Amt für Umwelt des Kantons Thurgau
Verwaltungsgebäude Promenade
CH-8510 Frauenfeld

Schaffhausen, 14.10.2020

Stellungnahme zum Konzept Thur+

Abb. 1: natürliche Sohlenbreiten der Binnenkanäle (nSB) bzw. daraus ermittelte Gewässerraumbreiten (GWR).

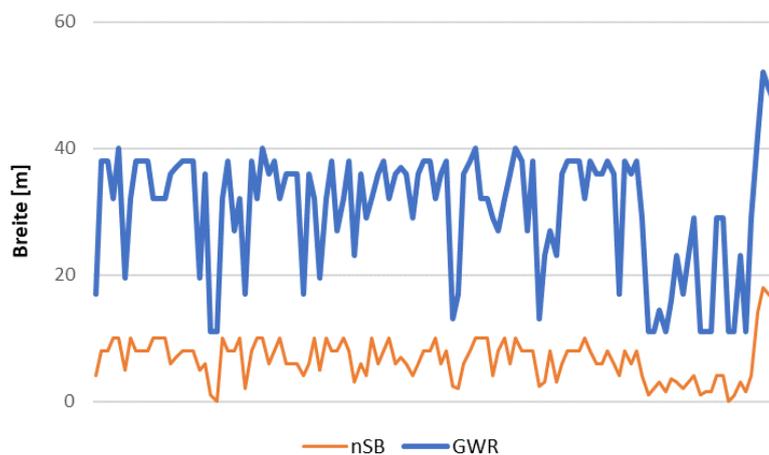
Die Binnenkanäle im betroffenen Abschnitt weisen natürliche Sohlenbreiten von bis zu 18 m auf (siehe Abb. 1, nSB entspricht jetziger Sohlenbreite aus den Ökomorphologiedaten, korrigiert mit einem Korrekturfaktor von 2 (keine Breitenvariabilität)). Gemäss Gewässerschutzverordnung wären für Abschnitte mit diesen Breiten Gewässerräume von 11 bis zu 50 m angebracht (je nachdem, ob im betroffenen Abschnitt noch ein Schutzgebiet, z.B. eine nationale Aue, liegt).

Die in diesem Konzept vorgesehenen einseitigen Gewässerräume von 6 m sind entsprechend um ein Vielfaches zu klein.

□ **Antrag 3:**

Der Gewässerraum für die Binnenkanäle sei separat und gemäss Gewässerschutzverordnung auszuscheiden.

Abb. 2: Abschnitte mit Auengebieten, welche wieder revitalisiert werden können bzw. durch Reaktionslinien eben nicht revitalisiert werden können.

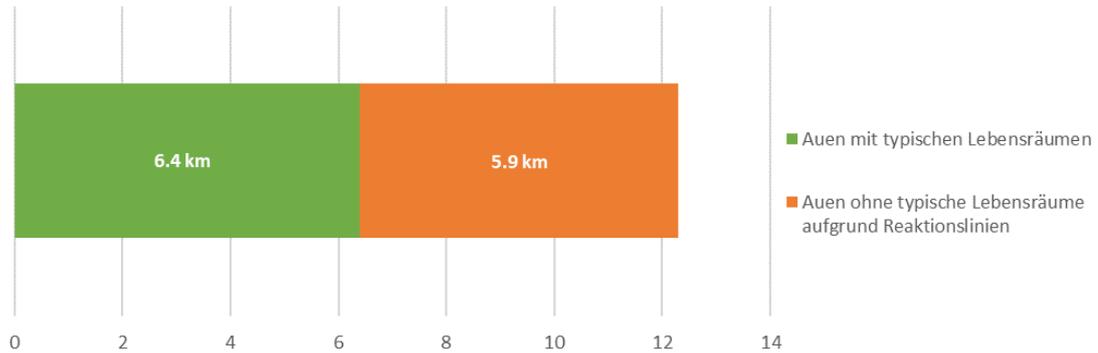
Leider wird diese Chance verpasst. Durch zu eng gesetzte Reaktionslinien wird bei rund der Hälfte der bestehenden Flussauenkilometer (5.9 km) eine ausrei-chende Revitalisierung dieser Auen verhindert (siehe Abb. 2).

Abschnitte, welche gemäss vorliegendem Konzept keine Auenentwicklung zulassen:

- **Abschnitt 1:** Zwischen Niederneunforn und Frauenfeld liegt ein 5.3 km langer Abschnitt, der zu eng für die Ausbildung typischer Auenstrukturen ist und deshalb nur Korridorqualität, aber keine Lebensraumqualität für dauerhafte Quellpopulationen charakteristischer Auenarten, aufweist. An der Murgmündung sollen ebenfalls Dämme auf ca. 1 km links und rechts der Murg mit höchster Priorität saniert werden. Die Anbindung der Murg wird aufgrund dessen, aber auch aufgrund des Erhalts einer Grundwasserfassung nicht vollständig möglich werden. Das riesige Potenzial, den Mündungsbereich zu einem Biodiversitätshotspot umzugestalten, wird verschenkt.

- **Abschnitt 2:** Zwischen Frauenfeld und Pfyn entsteht ein Korridor von 3.3 km Länge ohne ausreichende Auenqualität. Die ganze Aue auf diesem Abschnitt kann aufgrund der eingeführten Reaktionslinien nicht ausreichend revitalisiert werden. Ein weiterer Korridor ohne ausreichende Auenqualität liegt zwischen Grüneck und Hüuseren/Geerau.

- **Abschnitt 3/4:** Zwischen Bonau und Weinfeldern kommt ein 5.3 km langer Korridor ohne ausreichende Auenqualität zu liegen. Nur auf 0.6 km Länge wird der Korridor bei Bussnang durch eine minimale Aufweitung unterbrochen. Hauptgründe für den zu engen Abschnitt dürften die Schonung von Landwirtschaftsfläche sowie von Grundwasser-Schutz-zonen sein. Selbiges gilt für einen Abschnitt bei Bürglen, mit 1.2 km Länge.

- **Abschnitte 4 bis 8:** Zwischen Sulgen und der Kantonsgrenze ZH liegen insgesamt Abschnitte von 9.7 km Gesamtlänge ohne ausreichende Auenqualität. Gründe hierfür sind Schutz-zonen, zu nahe Siedlungen, Schonung von Landwirtschaftsfläche sowie die dortige Topografie.

□ Antrag 7:

Die Reaktions- bzw. Begrenzungslinien sind soweit nach aussen zu legen, dass eine ausreichende Revitalisierung der betroffenen Auengebiete möglich ist.

Abb. 3: Längenprofil der mittleren Sohle (ZB) aus verschiedenen Vermessungen und der Sohlerdifferenzen (Δz , positive Werte: Auflandung, negative Werte: Erosion).

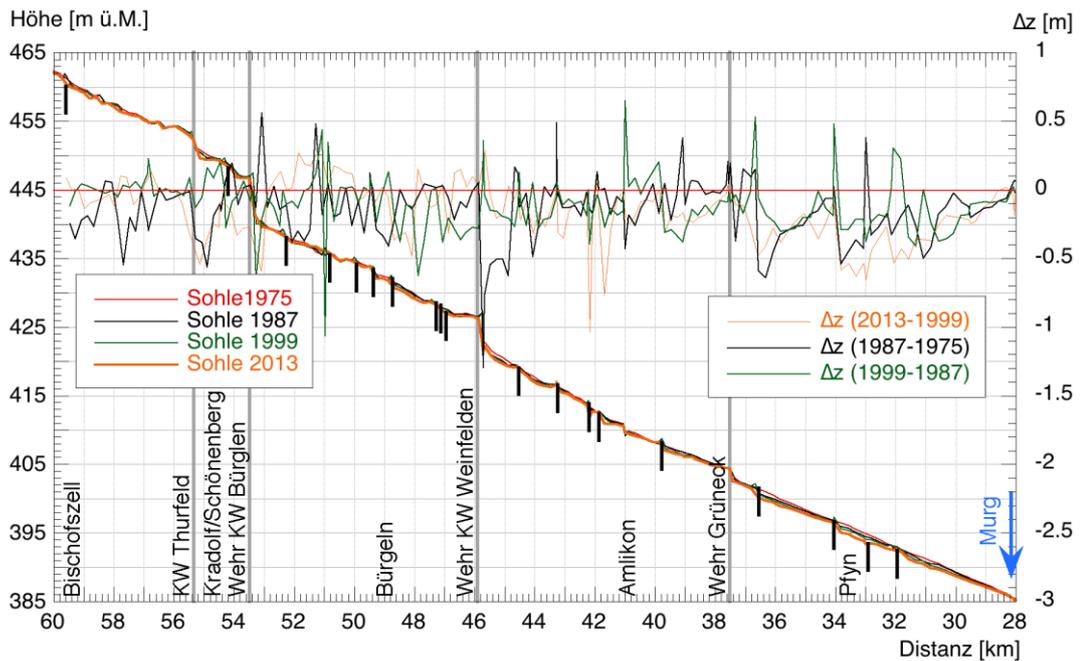
Auch nach dem Wehr Grüneck zeigen die ausgewerteten Vermessungen eine deutliche Sohlenerosion (siehe Abb. 3), sodass bei der Murgmündung eine Geschiebefracht von $>25'000 \text{ m}^3/\text{a}$ resultiert (siehe Abb. 4). Diese Geschiebefracht ist deutlich grösser als die im Grundlagenbericht Morphologie und Hydraulik (in Abb. 25) dargestellte maximale Fracht im aktuellen Zustand. Würden diese Berechnungen stimmen, wäre schon im Ist-Zustand mit Ablagerungen zu rechnen, was im Widerspruch zu den Vermessungen steht.

Abb. 4: Jährliches Geschiebevolumen aus Erosionen (gestrichelte Linien) und der Jahresfracht unter Berücksichtigung der Geschiebezufuhr aus dem Oberlauf und der Sitter (Angaben aus der Studie Geschiebehaushalt Thur und Einzugsgebiet).

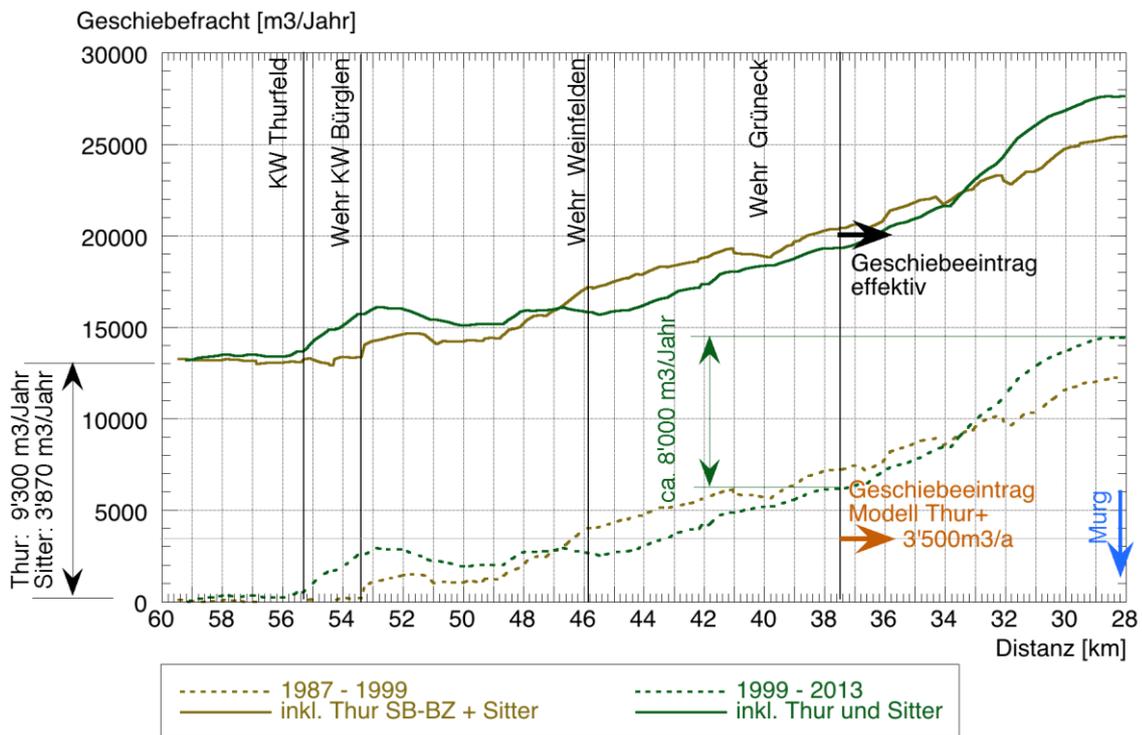
Das prognostizierte Transportvermögen von $1'000 - 6'000 \text{ m}^3$ bei einer Verbreiterung auf 80 m (ebenfalls in Abb. 25 des GB Morphologie und Hydraulik dargestellt), ist deutlich kleiner als der Geschiebeeintrag bei Bischofszell (vgl. obige

Abb. 4). Sollten die Berechnungen korrekt sein, würde das heissen, dass von der Geschiebefracht aus dem Thuroberlauf und der Sitter von rund $13'000 \text{ m}^3/\text{a}$ (siehe Abb. 4) ein Anteil von $7'000 - 12'000 \text{ m}^3/\text{a}$ ausgebaggert werden müsste, was mit Sicherheit zu einer wesentlichen Beeinträchtigung des Geschiebehaushalts und massiven Sohlenerosionen im Unterlauf führen würde.
